ANEXO N.º 3

Estudio de tránsito y acta de compromisos aprobados por la Secretaría Distrital de Movilidad mediante oficio n.º SDM-SI-184785-19 del 4 de septiembre de 2019.

Asunto: Aprobación Estudio de Tránsito Plan Parcial de Renovación Urbana
CAFAM FLORESTA. (Barrios Unidos)

ACTA DE COMPROMISOS QUE HACE PARTE INTEGRAL DEL OFICIO SDM-SI-184785-19

Figura 2. Polígono a intervenir en la señalización vial del PPRU Cafam Floresta

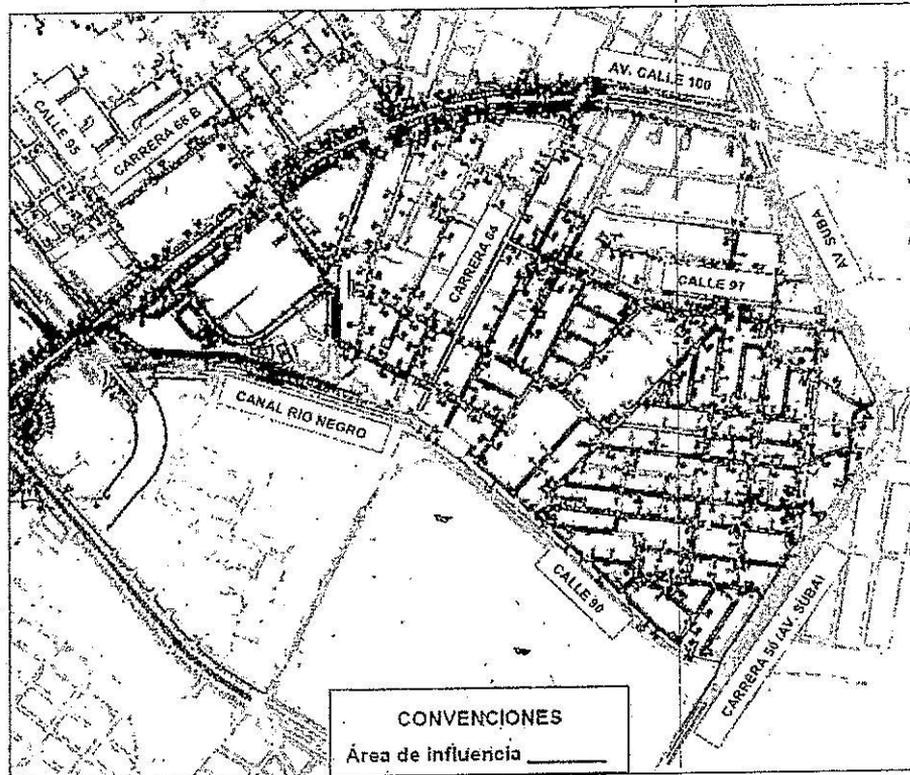
1.1 El polígono a señalizar se presenta en la figura 1:

- Calle 90 (Canal Rio Negro)
- Carrera 68B
- Av. Suba
- Calle 97

Figura 3. Intersecciones a semaforizar

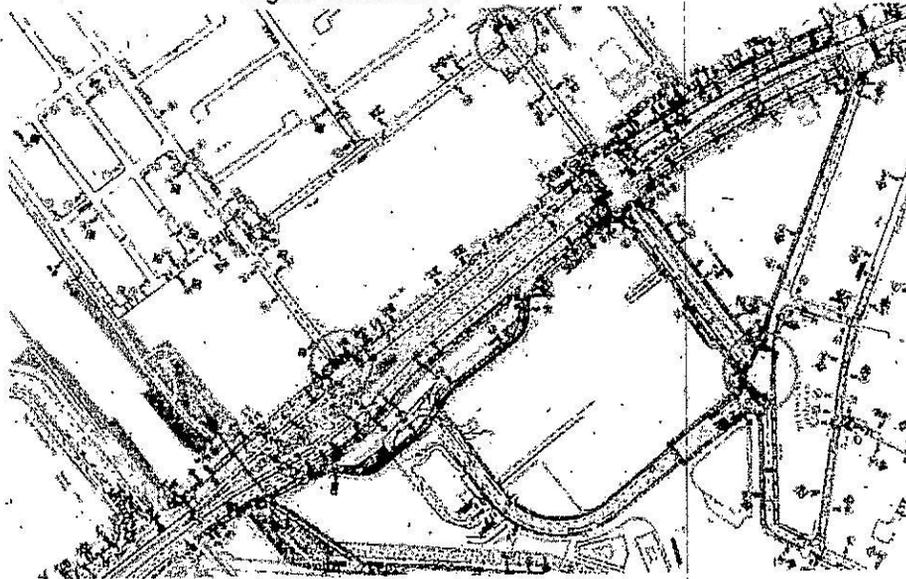
2.1 Una vez adoptado el PPRU por parte de la Alcaldía Mayor de Bogotá, el Representante Legal del PPRU CAFAM FLORESTA deberá realizar el trámite para los diseños semafóricos de las nuevas intersecciones semaforizadas ubicadas en la Calle 95 con Av. Carrera 68, Calle 98 con Carrera 68 B, Calle 94 A (Calle 98) con Carrera 67 A ante la Subdirección de Semaforización, siendo estos necesarios para la construcción de las mismas; adicional este trámite se debe desarrollar en paralelo con el trámite de los diseños de señalización

Es importante precisar que para la implementación de las intersecciones semaforizadas se deben cambiar los sentidos viales como se menciona en el numeral 1.2 de la presente acta,

Figura 4. Propuesta de intervención calzada de servicio paralela a la Av. Carrera 68.

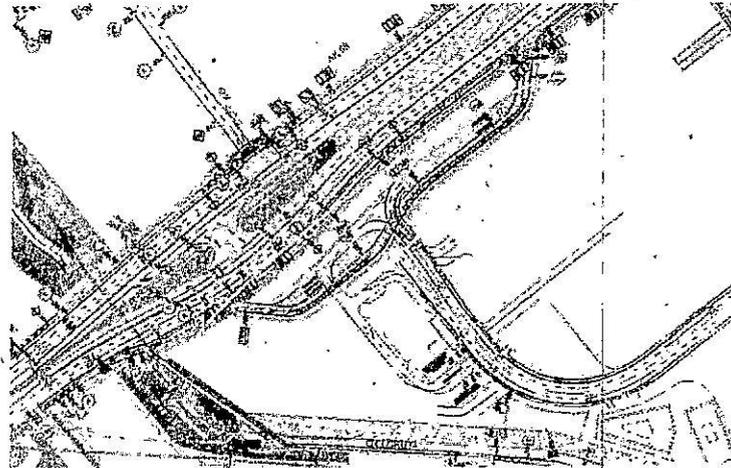
- 3.1 Estudios, diseños y construcción de la totalidad de la calzada de servicio con un ancho no menor a 5 metros al interior del predio paralelo a la Av. Carrera 68, que facilita la accesibilidad del proyecto a través de la vía soterrada, las maniobras de ascenso y descenso de pasajeros incluidas dos zonas amarillas para la operación de taxis sin afectar la vía pública.

Figura 6. Propuesta de intervención vía soterrada.

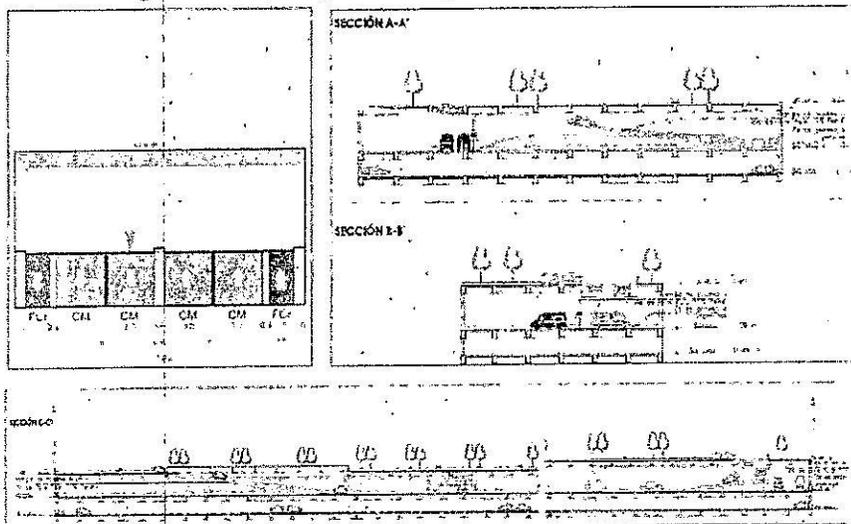
3.3 Estudios, diseños y construcción de la vía soterrada privada afecta al uso público, con un perfil de 25 metros de ancho al interior del predio (V-4), la cual permite la conexión directa desde la Av. Carrera 68 hasta la Carrera 67 A y Calle 94 A y facilitará el acceso a sótanos del proyecto.

El perfil vial de la propuesta incluye ciclorruta unidireccional para cada calzada, con dos carriles de circulación por calzada y separador central y lateral que independiza los tráficos vehiculares y de ciclistas.

Figura 8. Propuesta de intervención calzada de servicio acceso a la Clínica.

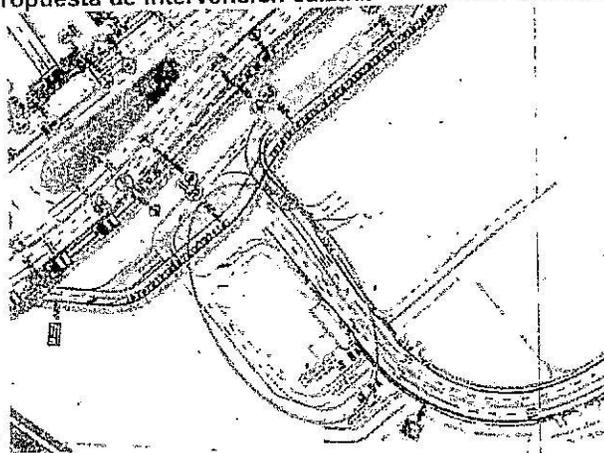
- 3.4 Estudios, diseños y construcción al interior del predio, de la calzada de servicio paralela a la vía soterrada que hace parte de la operación para la accesibilidad a la zona de urgencias del dotacional de salud (Clínica).

Figura 9. Propuesta de intervención adecuación de infraestructura en la Calle 94 con Carrera 67 A.

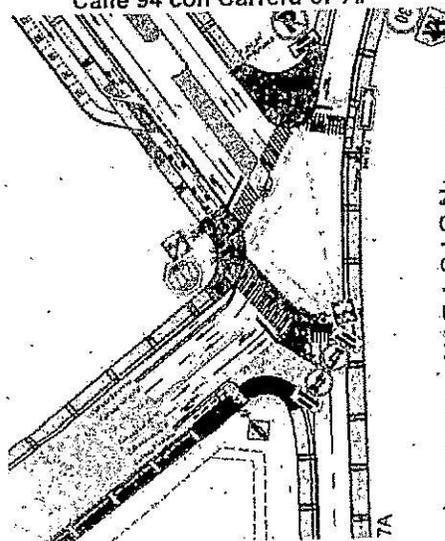
- 3.5 Estudios, diseños y construcción adecuación geométrica en la intersección de la Calle 94 A (Calle 98) por Carrera 67 A y en el retorno operacional de la Calle 94 A entre Carrera 67 A y Av. Carrera 68.

Figura 10. Localización propuesta de intervención complemento sección vial.

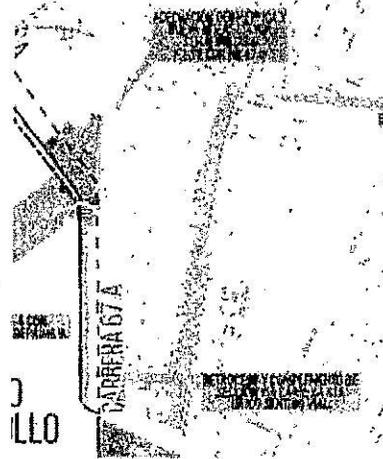
3.6 Estudios, diseños y construcción para el complemento de la sección vial de la Carrera 67 A incluyendo los andenes, entre Calle 94 A y Calle 94, incluyendo la cesión de terreno correspondiente al PPRU CAFAM FLORESTA.

Figura 11. Localización propuesta de intervención de pompeyanos.

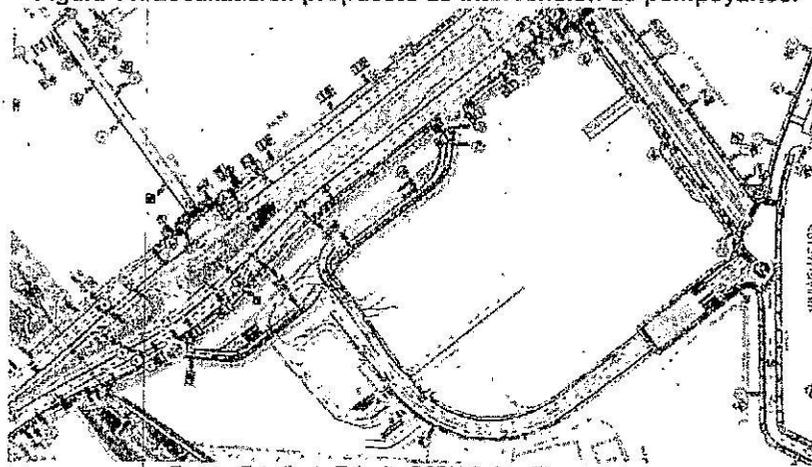
3.7 Estudios, diseños y construcción de tres (3) pompeyanos, dos en el acceso a la calzada de servicio sobre la Av. Carrera 68 y uno en el costado sur-oriente en la intersección de la Carrera 67 A por Calle 94 A, como se observa en la siguiente figura:

Figura 12. Localización propuesta de intervención realce de calzada Carrera 67.

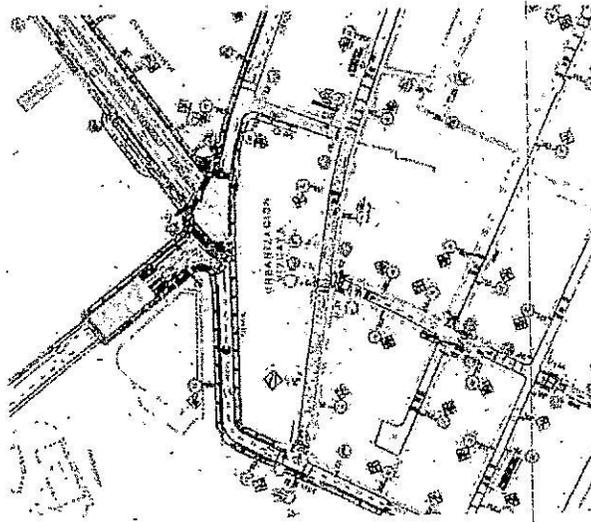
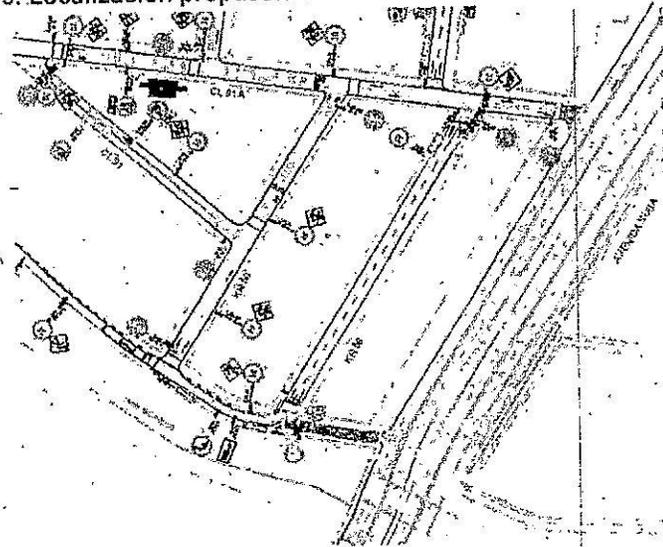
3.8 Estudios, diseños y construcción de la medida de pacificación de tránsito, realce de calzada a nivel de andén en la Carrera 67 entre Calle 94 y Calle 95 y la Calle 90 entre Carrera 58 y Av. Suba:

Figura 14. Andenes perimetrales a intervenir Etapa 1.

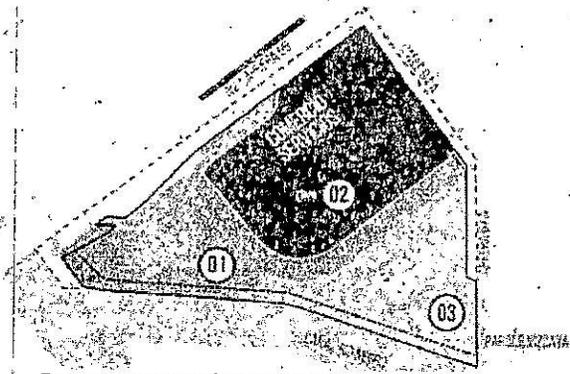
3.9 Adecuación e intervención de los andenes perimetrales del predio de acuerdo con los requerimientos normativos e integrados a la propuesta de tratamiento de espacio público y de accesibilidad vehicular peatonal proyectada, acogiendo las especificaciones técnicas establecidas en la Actualización de la Cartilla de Andenes, adoptada mediante el Decreto 308 de 2018, o sus modificaciones.

Figura 15. Localización propuesta de plazoleta - APAUP.

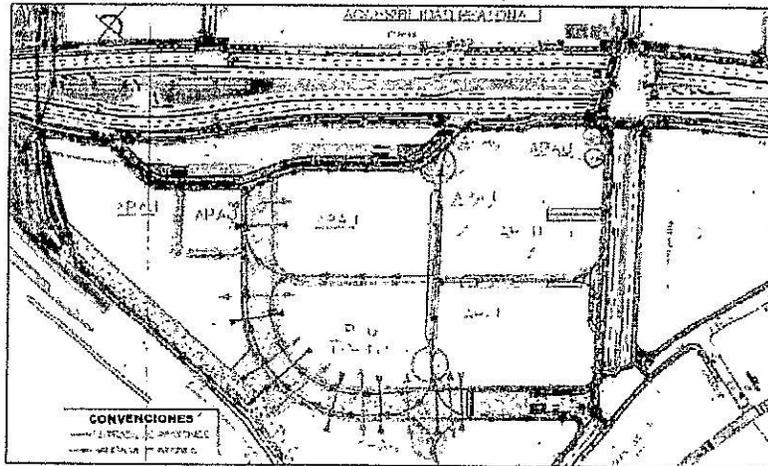
3.10 Estudios, diseños y construcción de plazoleta en la parte superior de la vía soterrada manteniendo la permeabilidad y continuidad de la infraestructura peatonal a nivel de superficie del predio, generando de esta manera Áreas Privadas Afectas a Uso Público (APAUP).

Figura 16. Localización propuesta adecuación Parque Vizcaya

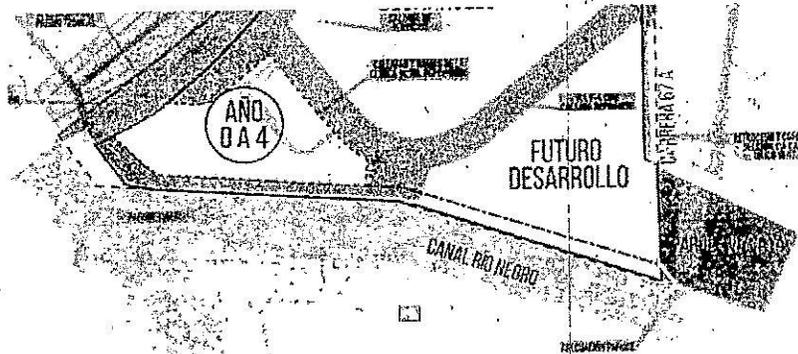
3.12 Estudios, diseño y construcción para la adecuación del Parque Vizcaya y Parque Lineal en el barrio los Andes.

Figura 17. Localización propuesta del ciclo-puente.

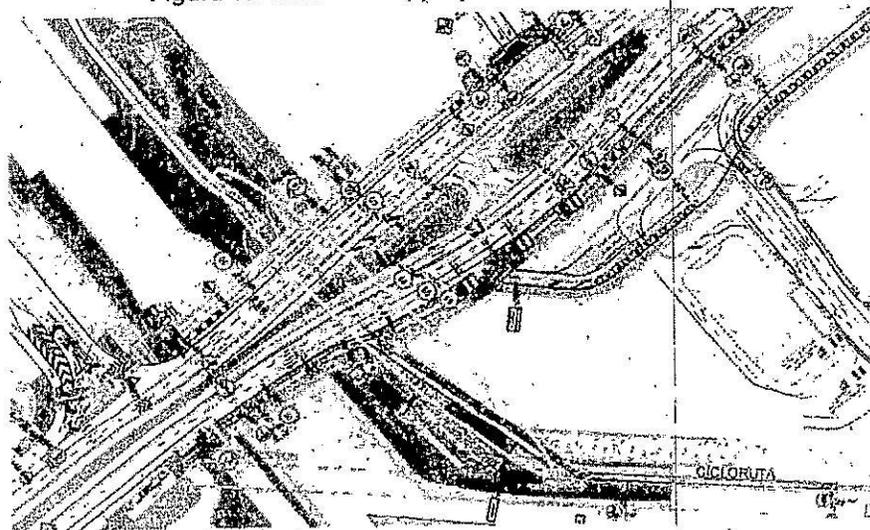
- Estudios, diseño y construcción para el Ciclo-puente que facilita el acceso a la Estación de la Calle 98 sobre el costado sur del proyecto.

Figura 20. Localización propuesta de la ciclorruta en andén sobre Calle 94 A entre AC 68 y Carrera 67 A.

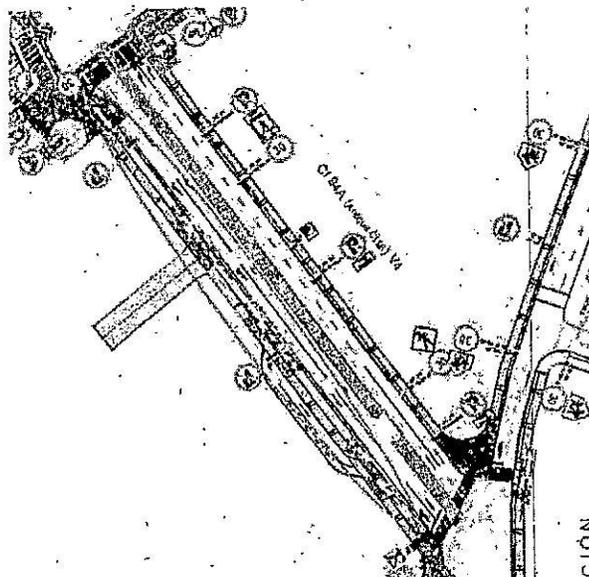
- 3.12 Mantenimiento a la señalización vial implementada en la Etapa 1 sobre el área de influencia determinada en el Estudio de Tránsito del PPRU CAFAM FLORESTA y se deberá adelantar la gestión ante la Subdirección de Señalización de la Secretaría Distrital de Movilidad.
- 3.13 Estudios, diseños y construcción ciclorruta en andén costado sur de la Calle 94A entre Carrera 67 A y Av. Carrera 68, la cual permite conectarse con la propuesta del trazado de la ciclorruta de la Troncal Av. Carrera 68.

Figura 21. Andenes perimetrales a intervenir Etapa 2.

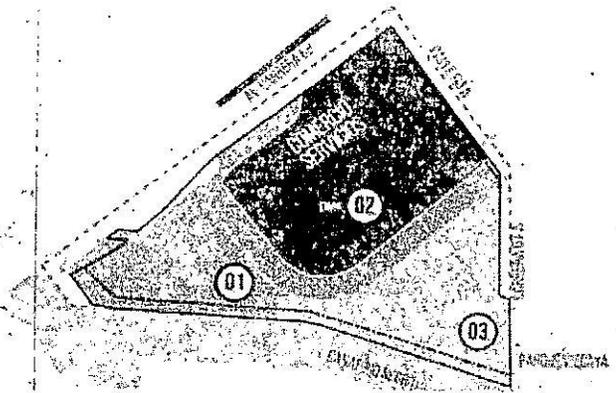
- 3.14 Implementar el diseño de espacio público tipo andén sobre el área perimetral del predio de la Etapa 2.

Figura 23. Localización propuesta de pompeyanos

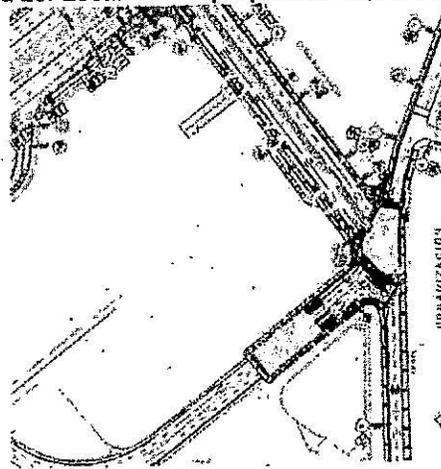
3.16 Estudios, diseños y construcción de tres (3) pompeyanos en los siguientes accesos vehiculares:

- Car Lobby Calle 94 A
- Zona de estacionamiento por la Calle 94 A

Figura 24. Localización propuesta complemento Parque Lineal.

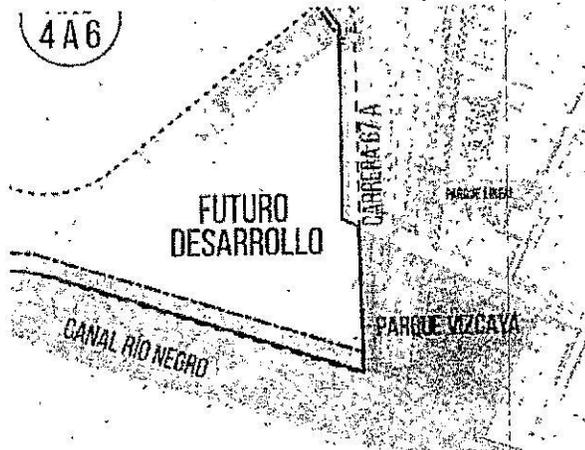
3.17 Estudios, diseño y construcción para la adecuación y continuidad del parque Lineal sobre el Canal Río Negro.
